SPOORWEGONDERDOORGANG N226 MAARSBERGEN

Verkeersveiligheidsaudit

Datum: 9 oktober 2019

| • Auditfase: | VVA1 – Voorlopig Ontwerp |

BIJLAGEN

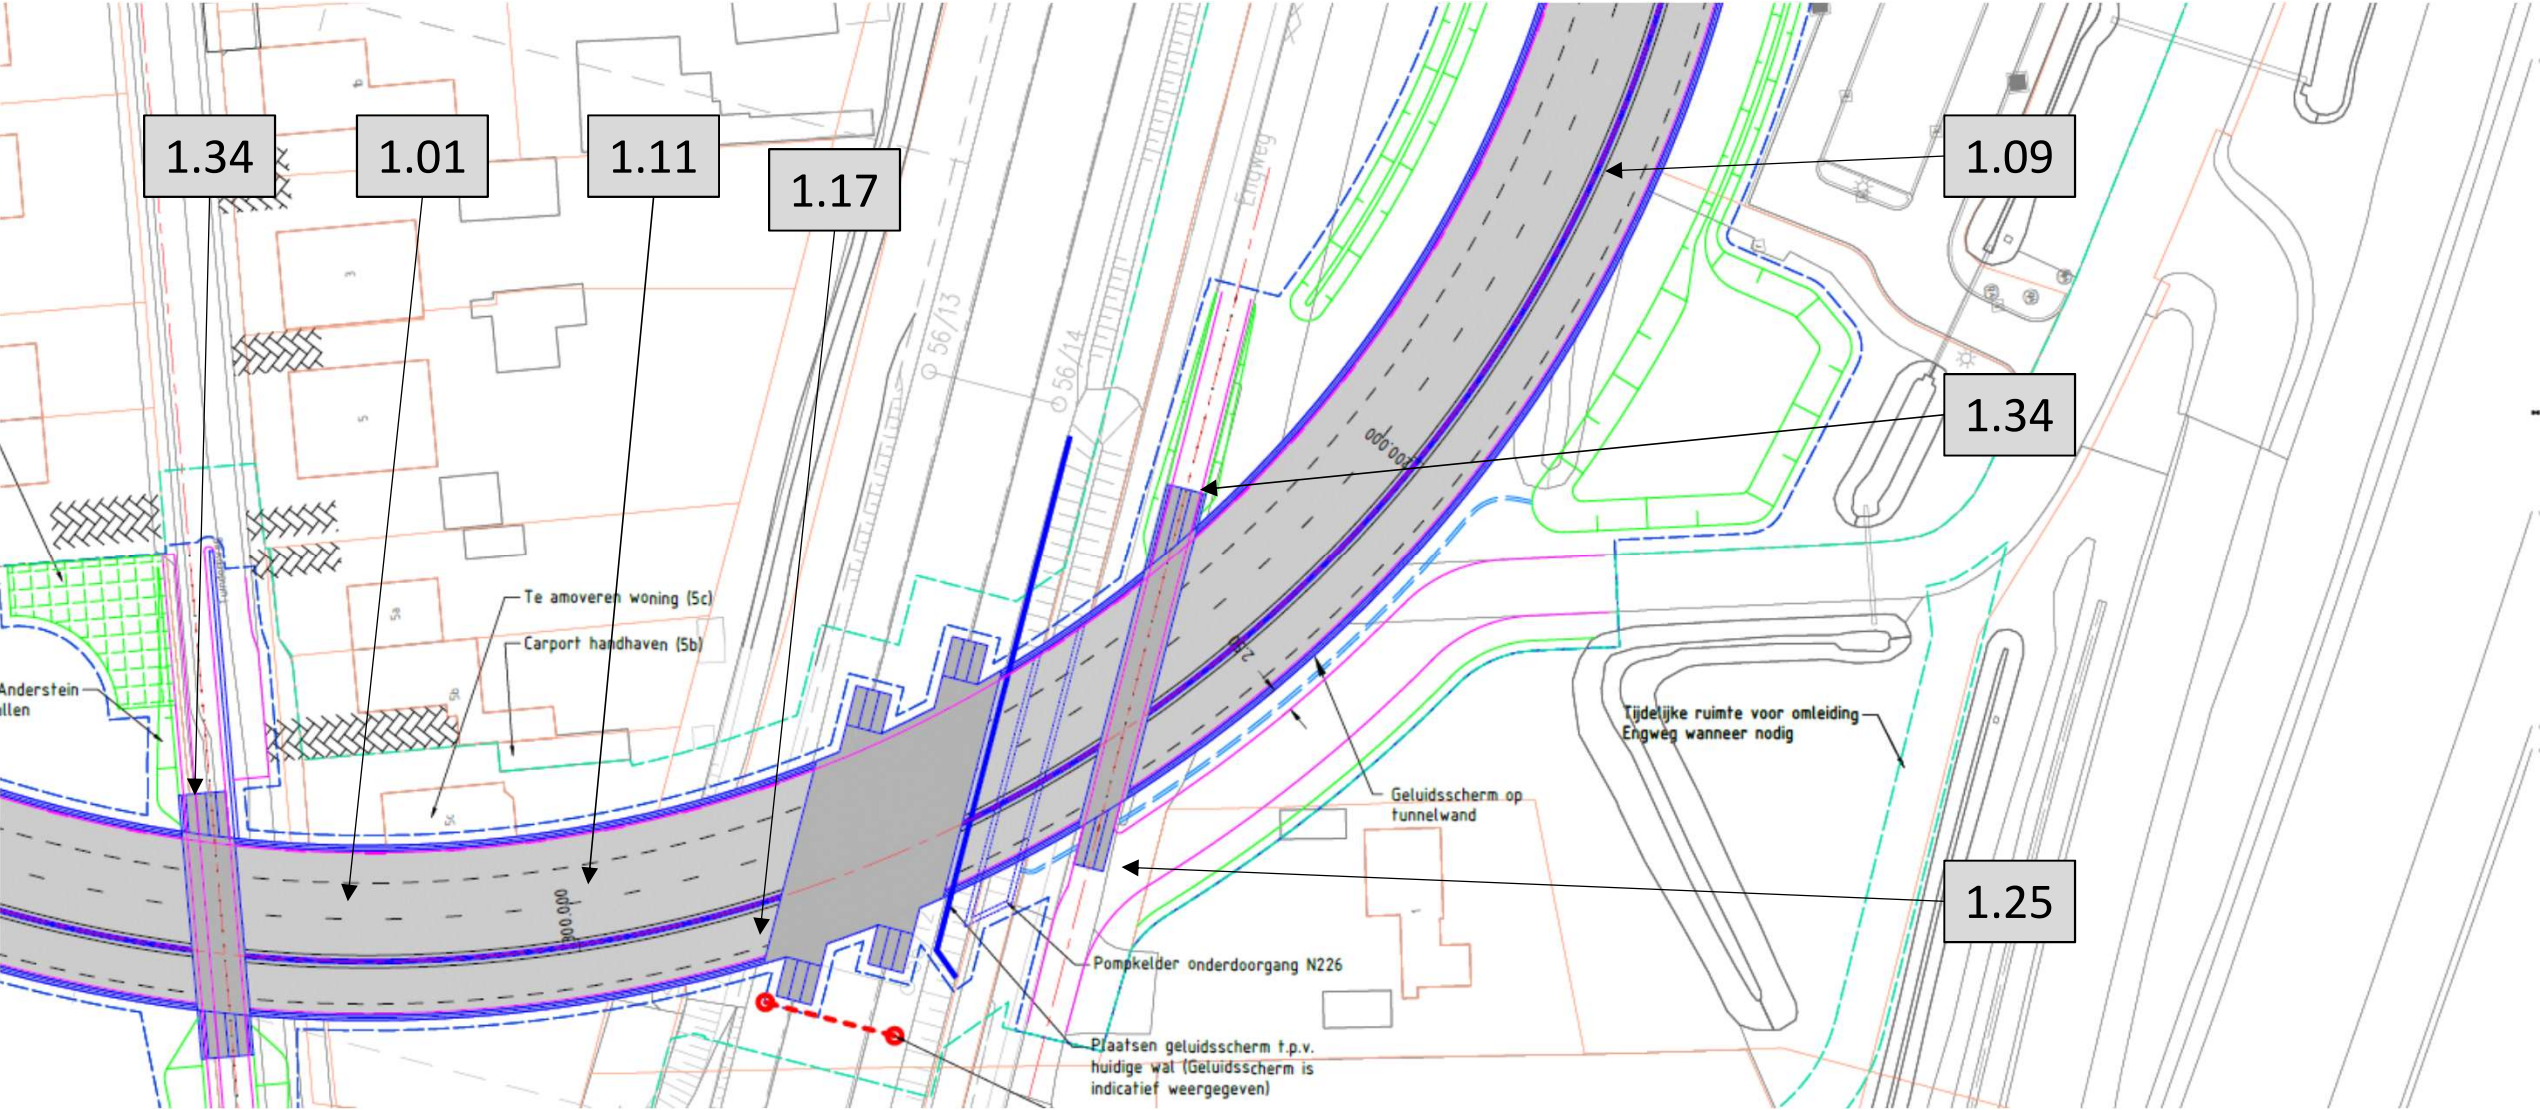
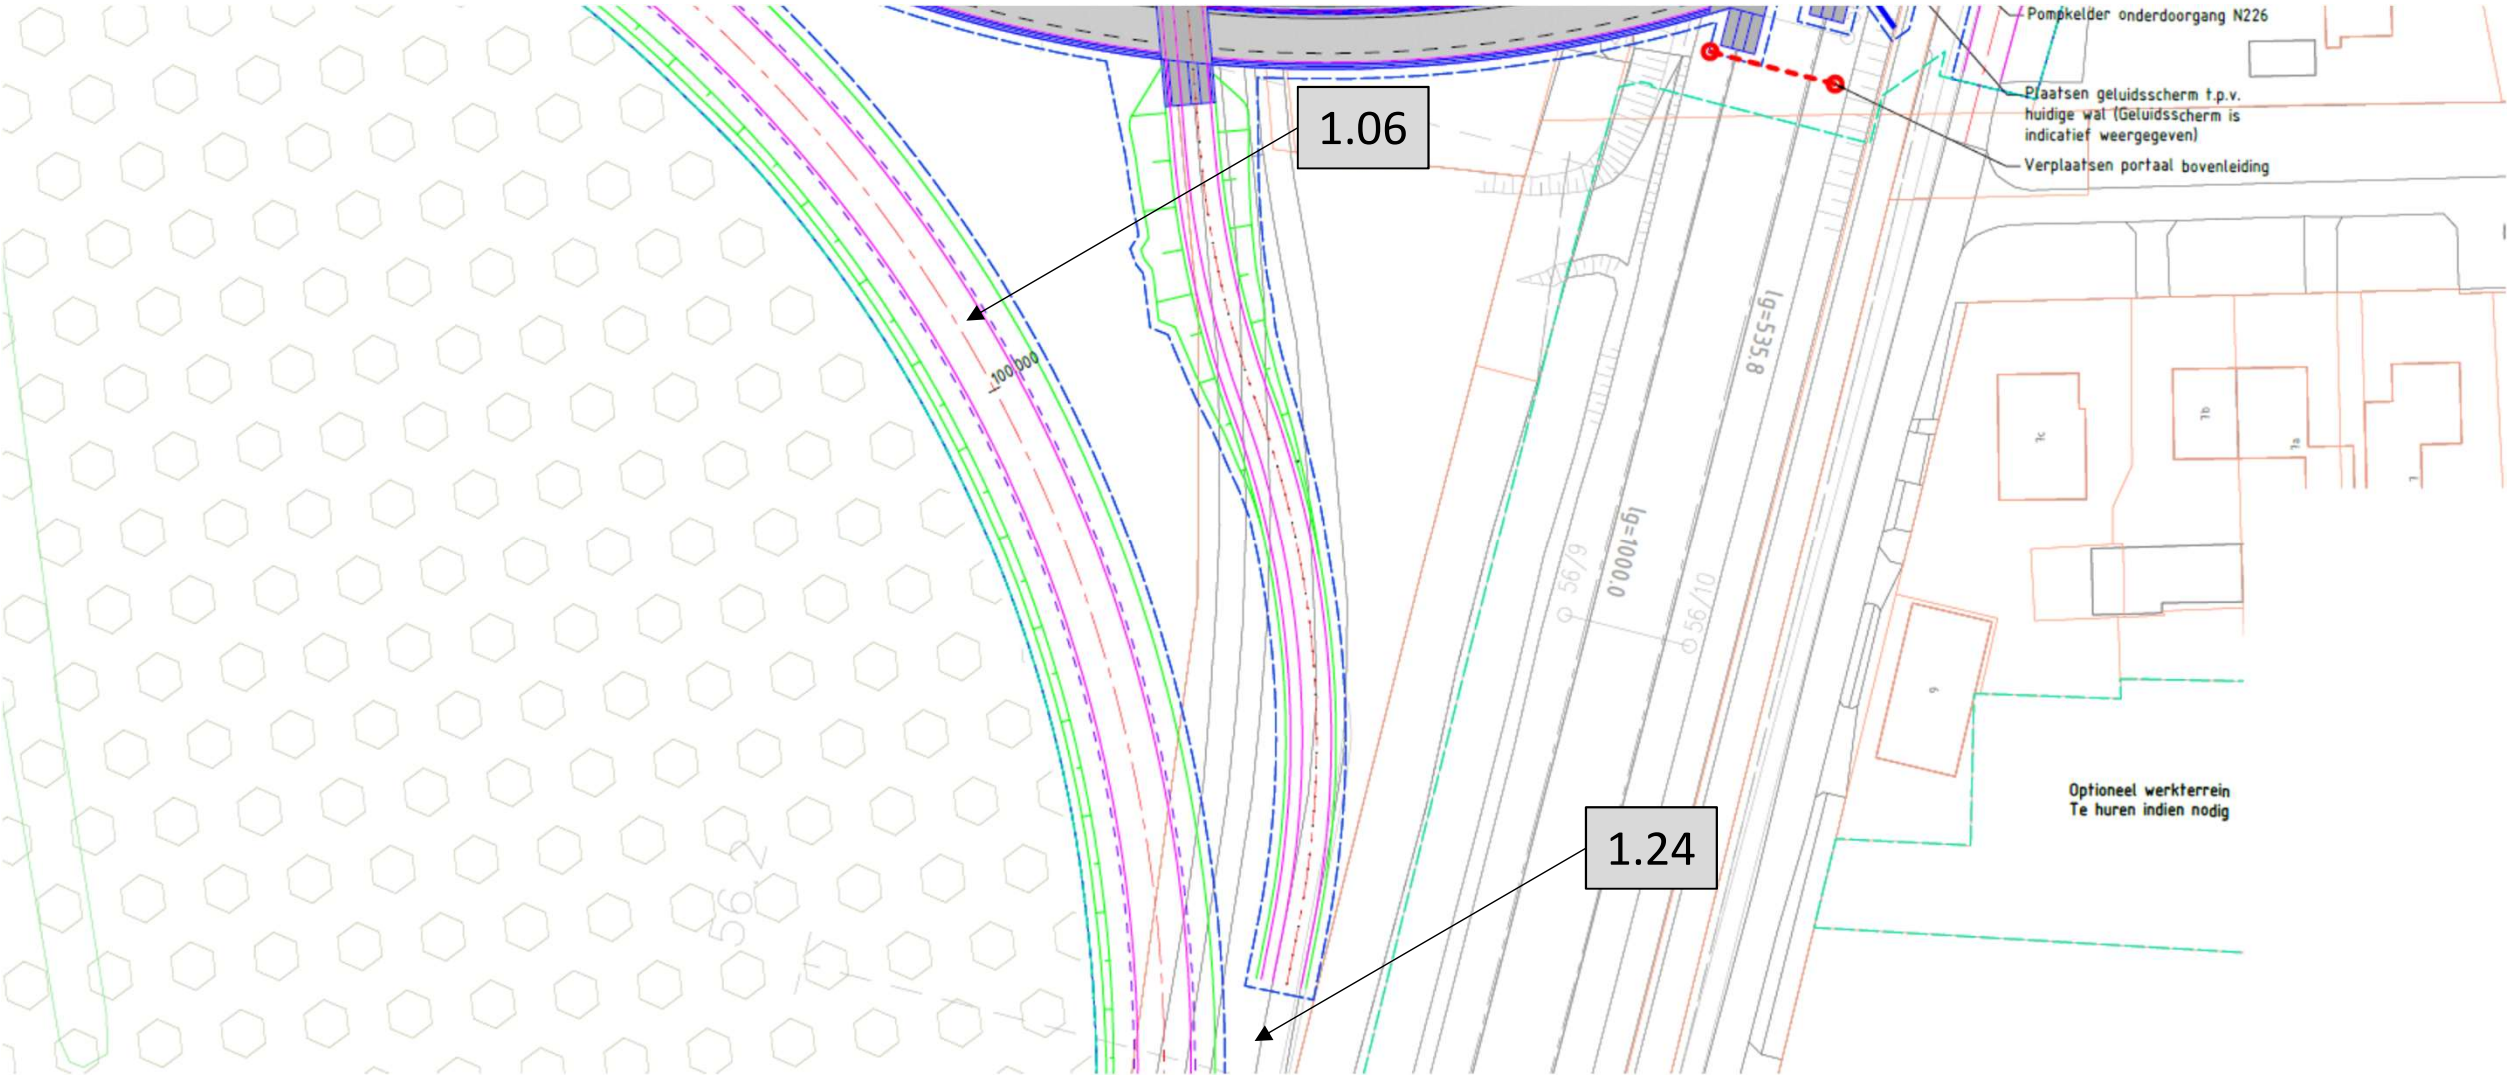
<i>Nummer</i>	<i>Beschrijving van het probleem</i>	<i>Oplossingsrichting</i>
1.01	De wegcategorie van de onderdoorgang is niet duidelijk. In de ontwerponderbouwing (§8.1) is aangegeven dat de ontwerpsnelheid van 60 km/u bedraagt. De opdrachtgever heeft ook aangegeven dat de maximumsnelheid 60 km/u bedraagt. De onderdoorgang heeft de functie (en de uitstraling) van een gebiedsontsluitingsweg buiten de bebouwde kom, waarbij een maximumsnelheid van 80 km/h gebruikelijk is. Hierdoor bestaat het risico dat de weggebruiker de maximumsnelheid gaat overschrijden.	Aanbevolen wordt om de wegcategorie, maximumsnelheid en de bijbehorende boogstralen met elkaar in overeenstemming te brengen.

<i>Nummer</i>	<i>Beschrijving van het probleem</i>	<i>Oplossingsrichting</i>
1.04	In het ontwerp zijn geen overgangsbogen opgenomen tussen de tunnelbak en de zuidelijke rotonde. Het risico bestaat dat er plotselinge stuurbewegingen plaatsvinden ter hoogte van de tangentialpunten, waardoor de macht over het stuur kan worden verloren of andere automobilisten een schrikreactie geven op plotselinge stuurbewegingen	Geadviseerd wordt om een overgangsboog toe te passen tussen deze tegenstelde bogen.
1.05	De bocht tussen de tunnelbak en de kluifrotonde heeft een negatieve verkanting en er is geen rekening gehouden met een	Aanbevolen wordt om de lengte die benodigd is voor de verkantingsovergang in

1.06	De Bosweg heeft een negatieve verkanting in combinatie met een boogstraal van 147m. Bij tegenverkanting in 60 km/u regime dient de boogstraal minimaal 200m te bedragen. Het risico bestaat dat het verkeer door de middelpuntvliedende kracht uit de bocht vliegt, waardoor ernstige ongevallen kunnen ontstaan. Zeker doordat de tunnelbak maar 3 meter vanaf de kant verharding van de bosweg is gelegen.	Aanbevolen wordt om de boogstraal te vergroten naar 200m of de verkanting aan te passen. Als de verkanting wordt aangepast naar +2,5% is kan de boogstraal van 147m gehandhaafd blijven.

1.08	De tunnelbak heeft een verkanting van 5%. Het risico bestaat dat het verkeer bij hevige regenval te maken krijgt met zijwaarts stromend water, waardoor aquaplaning kan optreden.	Dit is een aandachtspunt bij nadere uitwerking. Aanbevolen wordt om een afwateringssysteem toe te passen waar zijwaarts stromend water zoveel mogelijk wordt voorkomen, bijvoorbeeld door ook af te wateren in de middenberm.

1.11	In tabel 7.2 van het handboek wegontwerp (basiscriteria) is de benodigde rijzicht afstand weergegeven (voor regionale stroomwegen en gebiedsontsluitingswegen). Deze is gebaseerd op de tijd om het wegbeeld te kunnen overzien (waarnemen, interpreteren en anticiperen). Deze tijd is 8 seconden bij een snelheid van 50 of 60 km/u. De minimale rijzichtafstand voor een snelheid van 60 km/u bedraagt dus 135 meter. De zichtafstand is in de binnenbocht van de N226 richting de nieuwe rotonde bij benadering 75 meter. Het risico bestaat dat het verkeer niet voldoende tijd heeft om te anticiperen op het verloop van de weg of het weggedrag van andere verkeersdeelnemers (tegenliggers of stroomafwaarts op het wegvak), waardoor onvoorspelbaar weggedrag of aanrijdingen (kopstaart of frontaal) kunnen ontstaan.	Geadviseerd wordt om het rijzicht te vergroten of de situatie aan te passen zodat het rijzicht van 135 meter voldoet. Bijvoorbeeld door het vergroten van de boogstraal, het toepassen van een voldoende brede zichtstrook of een snelheidsverlaging.

<i>Nummer</i>	<i>Beschrijving van het probleem</i>	<i>Oplossingsrichting</i>
1.15	Er is sprake van een samenhangende boog; een combinatie van verticaal en horizontaal alignement. Hiervoor is een aantal regels, welke zijn opgenomen in paragraaf 7.4.9 van het HWO Basiscriteria. Wanneer de minimale maatvoeringen van de horizontale en verticale boogstralen worden toegepast kan dit tot gevaarlijke situaties leiden. Het risico bestaat dat de horizontale boog krappert wordt ingeschat dan deze in werkelijkheid is.	Geadviseerd wordt om de verticale boogstraal van de top en voetbogen te vergroten naar een minimale maatvoering van 1320m (=1100m + 20%).

1.20	Het (brom)fietsviaduct Engweg heeft een breedte van 3.00 meter. Het (brom)fietspad op het brugdek moet een breedte hebben van de fietspadbreedte van het toeleidend fietspad + 2 keer een obstakelafstand van 0.325 meter, met een minimumbreedte van 3.50 meter (zie ook voorzieningenblad V52 van de ontwerpwijzer fietsverkeer). Daarnaast is de obstakelafstand tot het hekwerk niet voldoende. In de ontwerpwijzer fietsverkeer is aangegeven dat de minimale obstakelvrije afstand 0.50 meter moet zijn. De obstakelafstand tot het hekwerk is hier minder dan 0.50 meter. Door de realisatie van een te smalle (brom)fietsbrug en een te kleine obstakelafstand is het risico aanwezig op aanrijdingen met de brugleuningen en wordt het risico op frontale aanrijdingen met tegenliggers vergroot.	Aanbevolen wordt om het toeleidend (brom)fietspad en de fietsbrug 3.50 meter breed te maken en de obstakelafstand tot de brugleuning te vergroten tot minimaal 0.50m.

1.26	De boogstralen bij de noordelijke rotonde en de kluifrotonde zijn onvoldoende groot. De randverharding t.b.v. bochtverbreding is daarom bij de noordelijke rotonde erg breed. Personenauto's hebben daardoor veel ruimte. Het risico bestaat dat er hard gereden wordt door deze verkeersdeelnemers.	Geadviseerd wordt om te bekijken of de aansluithoeken op de rotonde aangepast kunnen worden zodat er minder grote randverhardingen nodig zijn. Daarnaast wordt geadviseerd om de bochtstraal van de bocht in de Bosweg en de bocht tussen de kluifrotonde en de tunnelbak te vergroten. Deze boogstraal moet ca. 135 meter zijn bij een verkanting
